福島第一原子力発電所 1号機の安全確認の状況について

平成16年12月

東京電力株式会社

東京電力(株)に対する福島第一原子力発電所 1号機に関する確認事項

シュラウド溶接線図

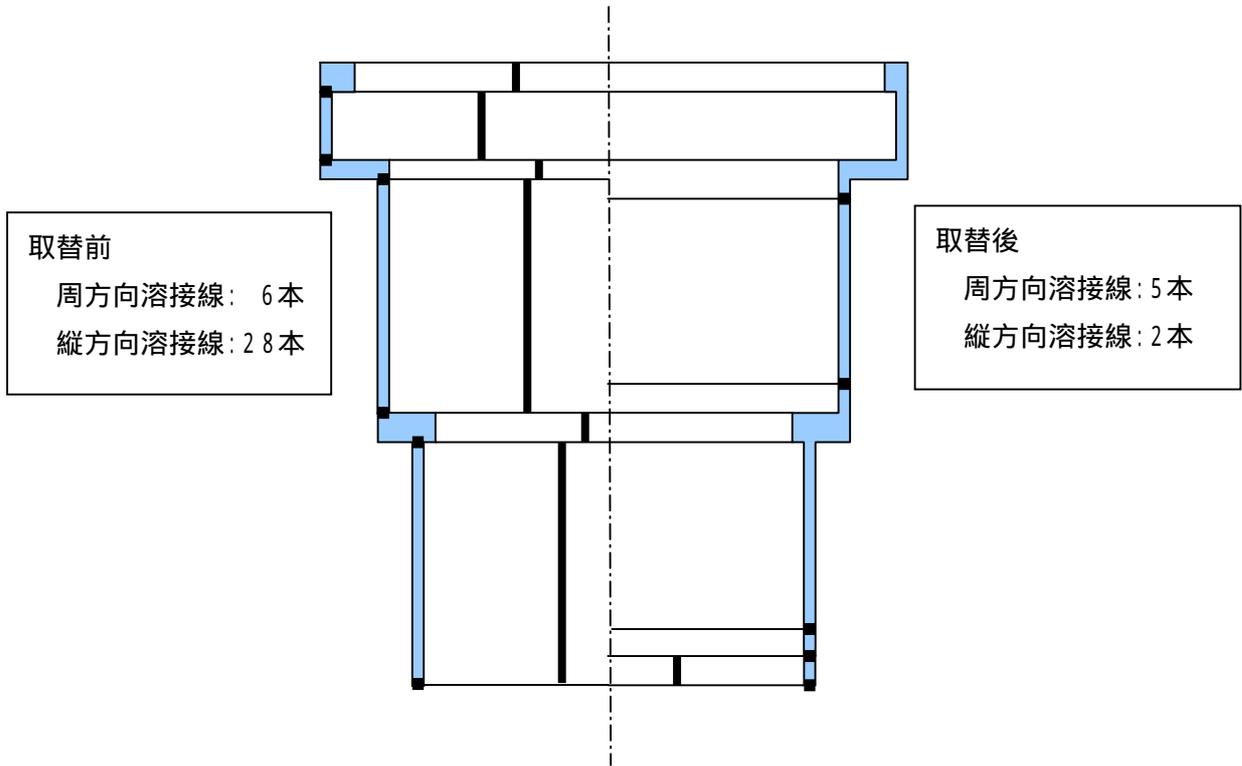
- 5 炉心シュラウド取替工事は、いつ、どの部位を、どのように行ったのか。また、取替工事における社外機関による作業監視、確認は行っているか。
- 6 炉心シュラウドのどの部分にどのような応力腐食割れ対策(炉水管理含む)が講じられてきたのか。また、今後の対策及び点検計画はどうなっているのか。

- a. 材料をSUS304からSUSF316Lに変更
- b. 応力腐食割れの発生ポテンシャルを減らすため、溶接線の数进行低減
取替前溶接線：周方向 6本 縦方向 28本 合計 34本
取替後溶接線：周方向 5本 縦方向 2本 合計 7本
- c. 溶接を狭開先溶接とし、溶接入熱を低く抑えることで、残留応力を低減。

炉心シュラウドの溶接線について、「軽水型原子力発電所用機器の供用期間中検査 (JEAC4205)」(社団法人 日本電気協会)の規定に基づき、10年に1回の割合で点検していくこととしております。なお、これについては経済産業省の通達(平成16年9月22日)において、シュラウド表面の残留応力対策を行ったものについては、目視点検を点検可能な周方向溶接線及びその近傍について、100%/10年で完了するものとするのが求められており、当面の対策としてこれを原則と考えるものです。

主タービン高圧ロータ取替工事概略図

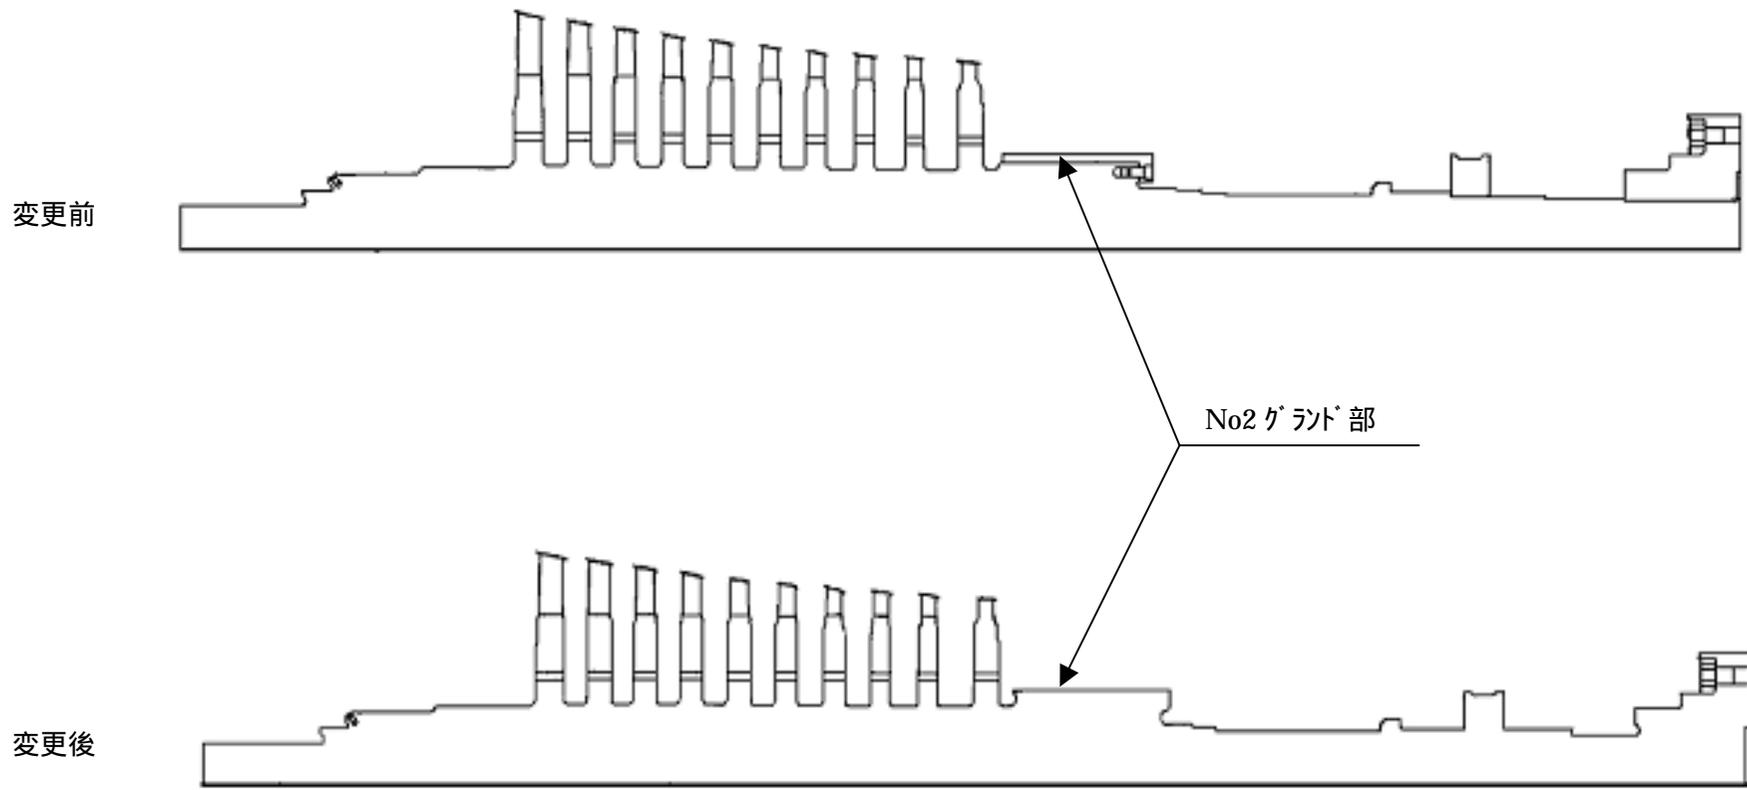
- 9 当該機の高圧タービンロータ取替工事实施に至る点検の経緯等を明らかにされたい。
- 10 今停止期間中に実施した制御棒駆動水圧系配管の点検・補修状況及びステンレス鋼配管の点検調査はどのように行われているか。また、今後の点検計画はどうなっているのか。
- 11 当該機の主復水器細管や海水系配管の至近の点検状況はどうか。

軸受振動大 警報値 7 mils (0.178 mm)

タービン振動大 トリップ値 10 mils (0.254 mm)

1号機肉厚測定追加箇所概要図

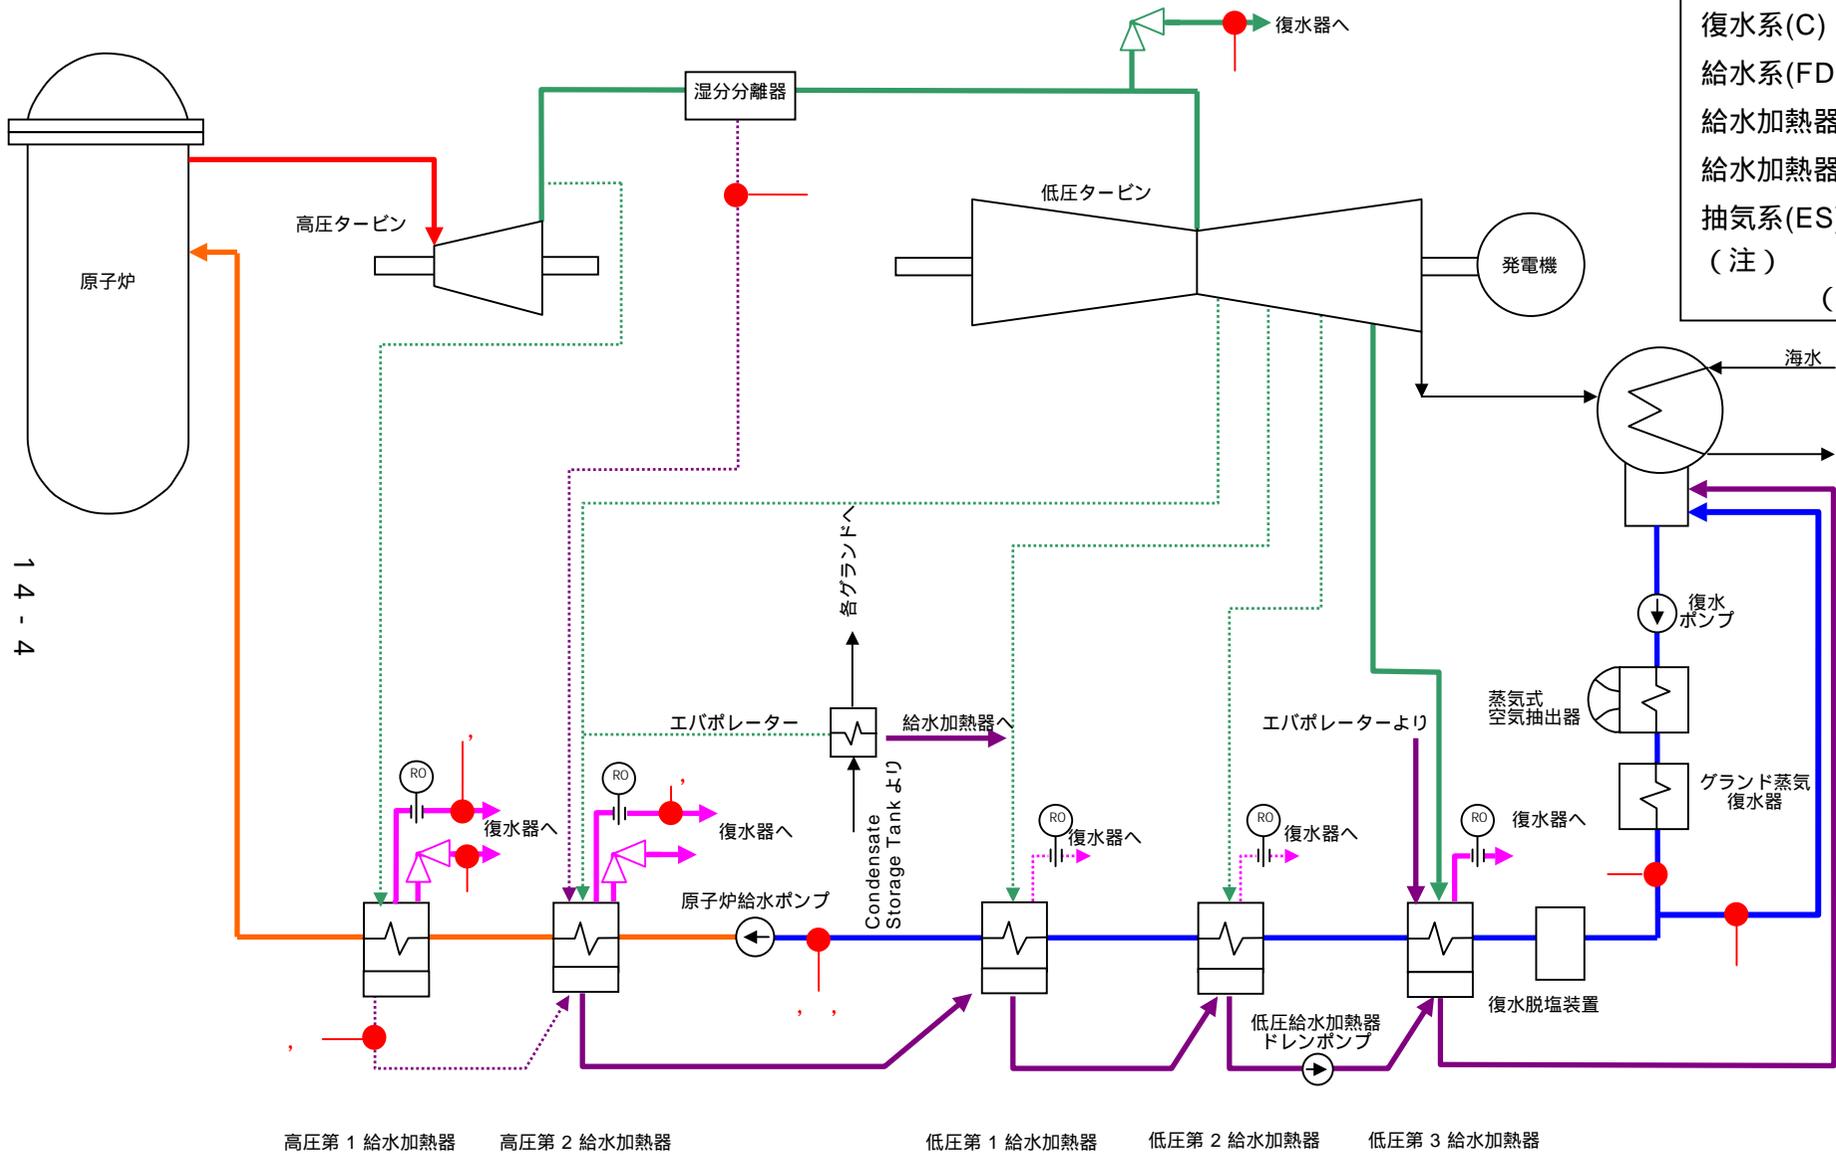
- 14 当該機における炭素鋼配管等の肉厚管理について、今定期検査期間中に実施した点検結果及びこれまでの点検実績、配管取替補修の概要について示されたい。
- 15 県は、先に炭素鋼配管の肉厚管理について、事業者自らが、肉厚管理対象箇所のデータベース化を進め、プラントの点検状況を適切に反映した点検計画を主体的に策定し、減肉状況を的確に把握していくことの必要性を指摘したが、福島第一原子力発電所では、取替計画、取替時期、長期計画等の管理基準の整備をどのように進めているのか。

主蒸気系(MS)	—
復水系(C)	—
給水系(FDW)	—
給水加熱器ドレン系(HD)	—
給水加熱器ベント系(HV)	—
抽気系(ES)	—
(注)	調査対象外
	(低合金鋼使用)

1・2号機主排気筒試料採取系統概略図

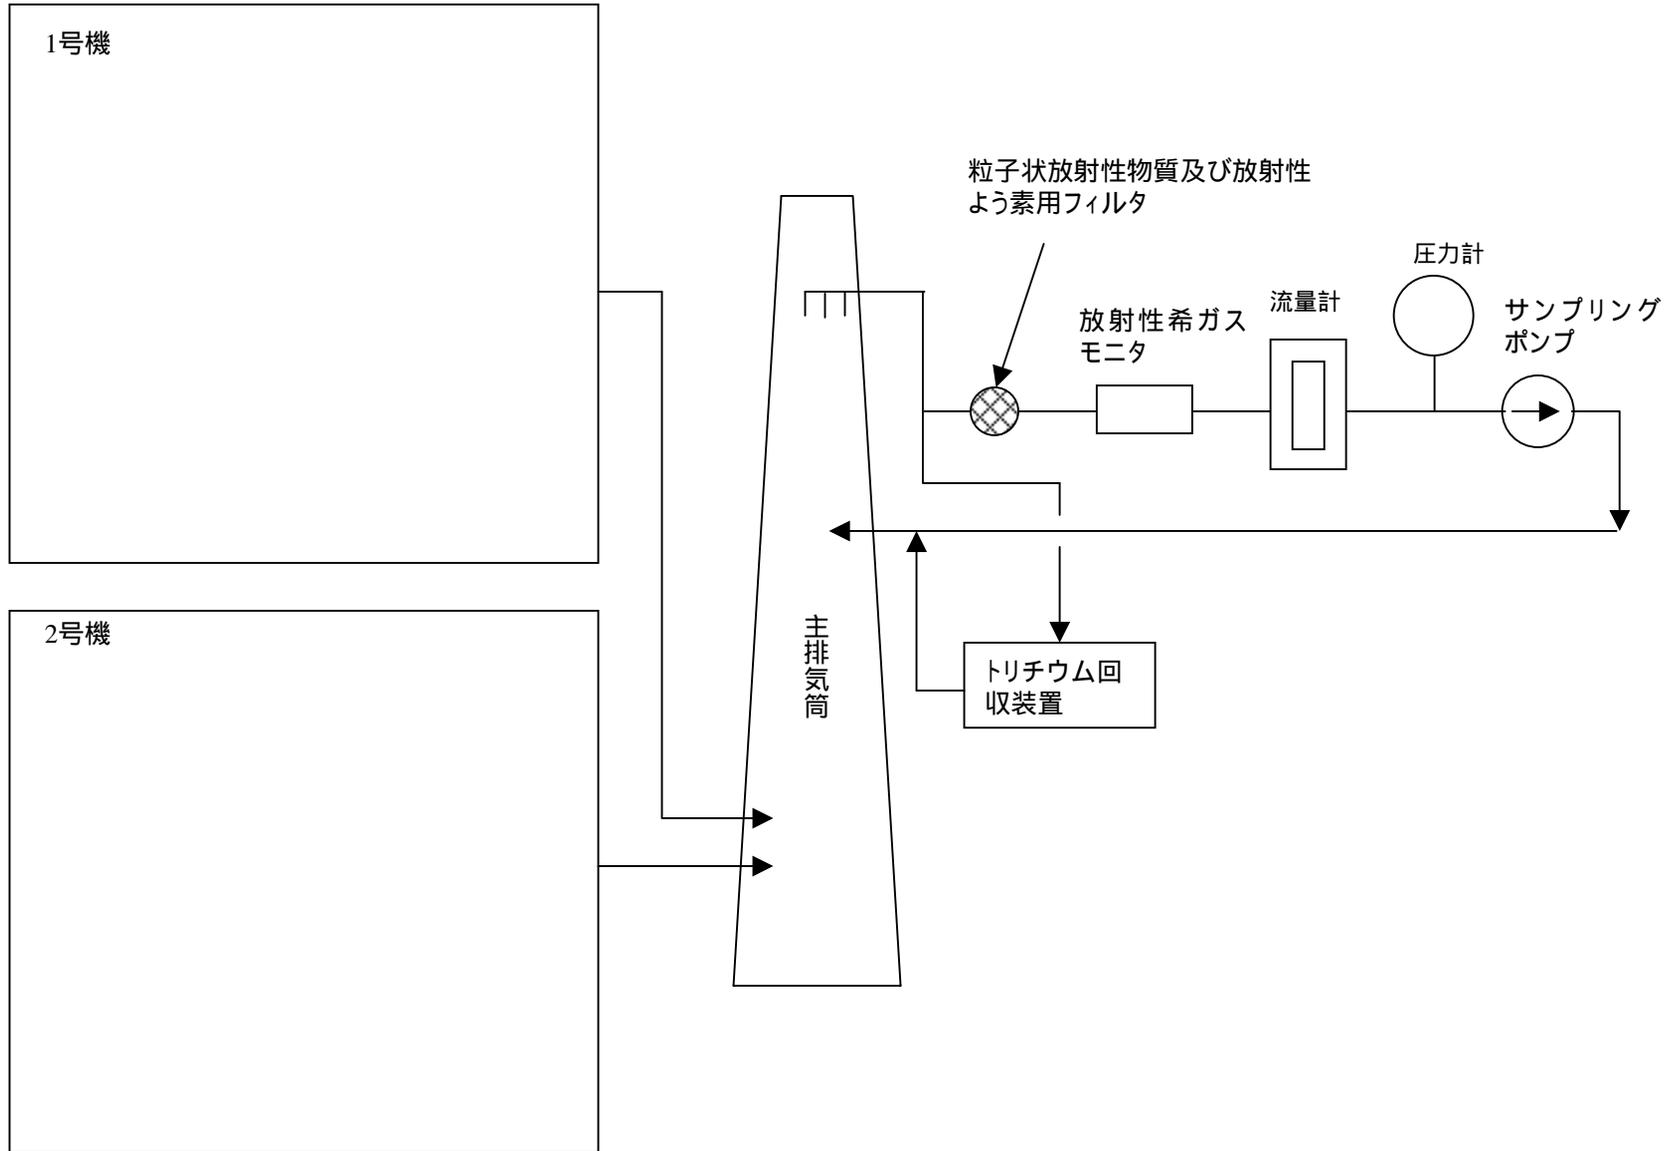
23 平成 15 年 5 月以降、数回、1・2号機主排気筒において、微量の粒子状放出性物質が検出されているが、原因と防止対策はどうなっているのか。

- ・ 定期検査作業において発生した粒子状放射性物質が排気筒から放出されないように、1号機及び2号機の定期検査期間中は仮設の高性能粒子フィルタを建屋換気系に設置しました。
- ・ 粒子状放射性物質濃度上昇の可能性がある作業について、ハウスや局所排風機を設置する等、放射性物質の飛散防止を確実に実施するよう徹底しました。
- ・ 試料採取系内の放射性物質剥離対策として、試料採取系に不要な圧力変動を与えないようにするため、試料採取ポンプの不要な自動停止を回避するよう自動停止回路を変更しました(瞬時的な圧力変動で停止をするのではなく、一定時間圧力変動が継続した場合に停止するよう回路を変更しました。)

- ・ 1号機格納容器換気系に高性能粒子フィルタを本設することとします。
- ・ サンプリングの信頼性向上のためサンプリング系統の改善(一部配管の取替や二重化等)を実施することとします。
- ・ 換気系ダクト、サンプリング系統の点検取り替えの際には、計画的にダクト内等の洗浄を行うこととします。なお、洗浄に当たっては、ダクト内等に蓄積された放射性物質が放出されないよう十分に技術的評価を行い、慎重に進めていくこととします。

非常用ディーゼル発電機（A）の不具合について（燃料噴射弁ノズル部のひび）の概要

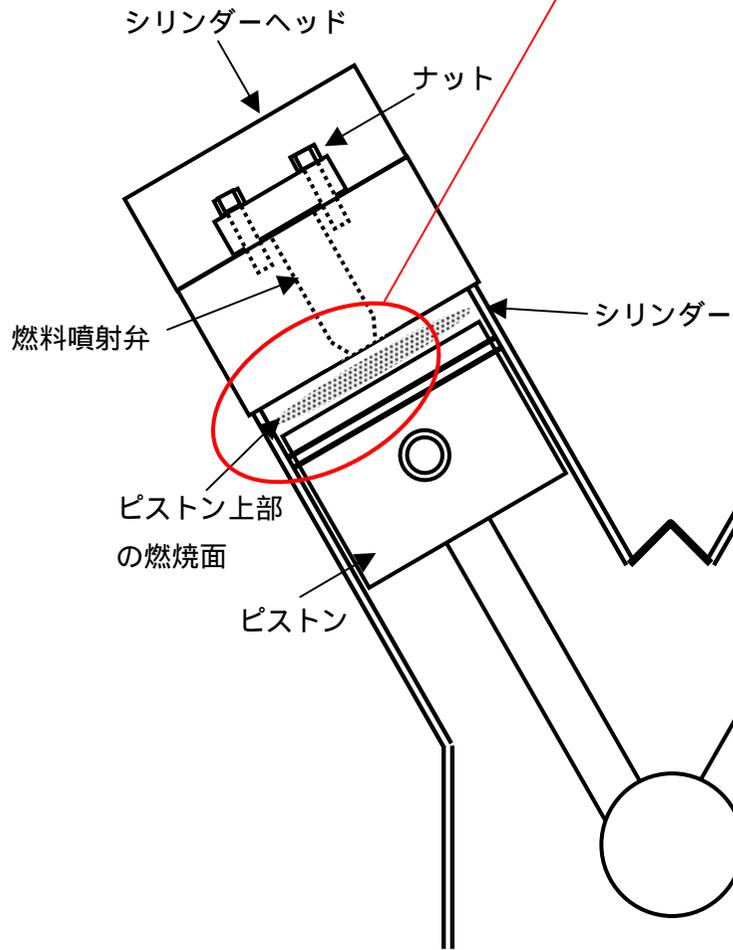
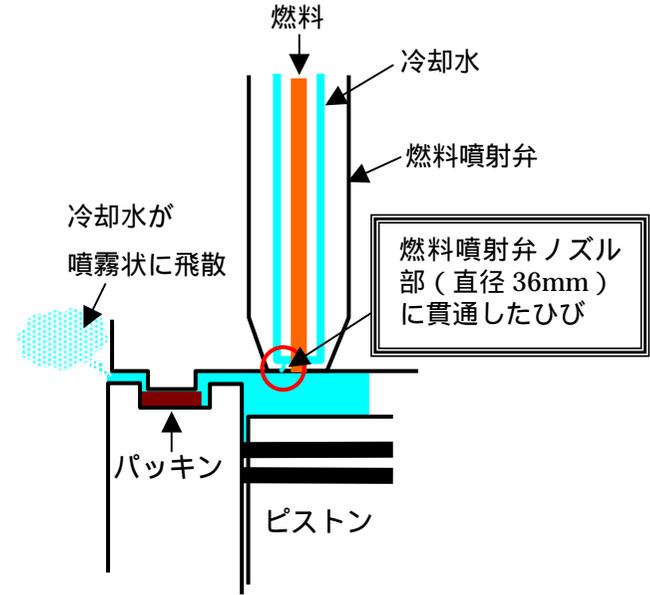
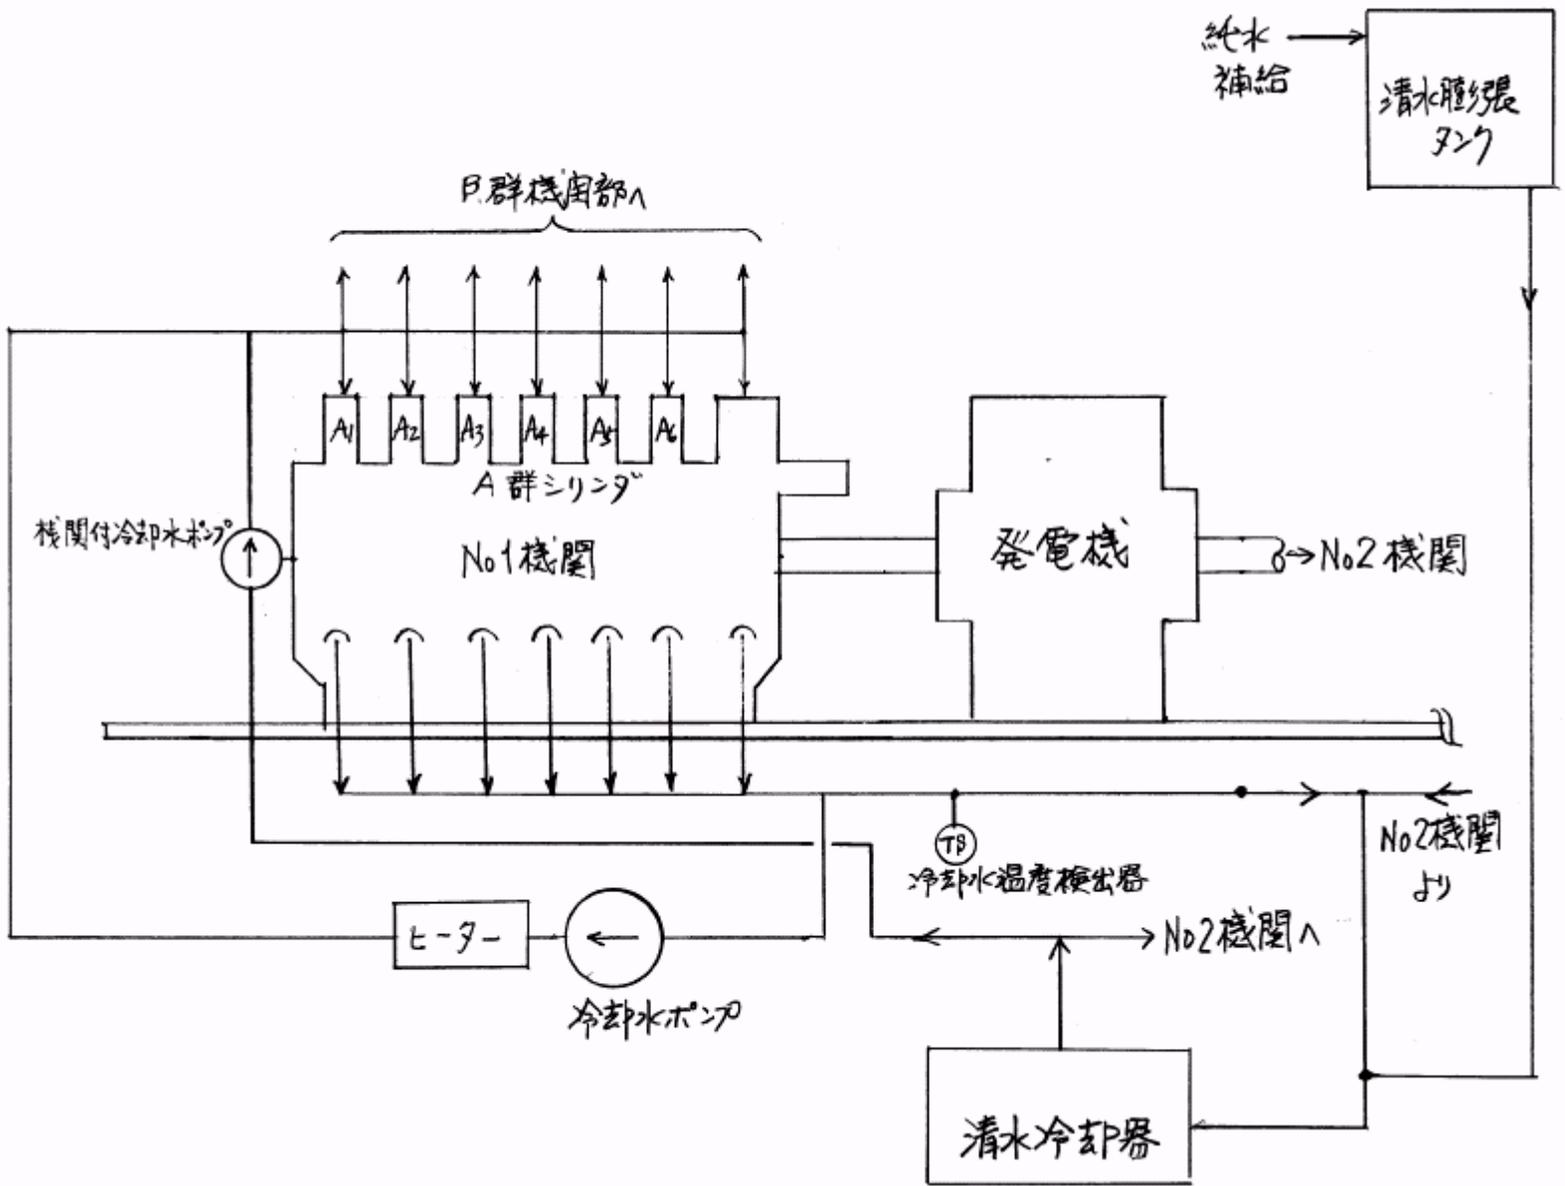
25 今定期検査期間中、当該機の非常用ディーゼル発電機のトラブルが相次いで発生した（平成 15 年 9 月 25 日、平成 16 年 4 月 6 日、平成 16 年 9 月 8 日）が、これらの原因と再発防止対策とともに、近年のトラブルの増加傾向の有無についても明らかにされたい。

燃料噴射弁ノズル部に貫通したひびから、冷却水がピストン上部の燃焼面に流入し、ディーゼル機関の起動によって圧縮された高圧水が、パッキンを損傷させたことにより、冷却水が噴霧状となって飛散したものと推定。
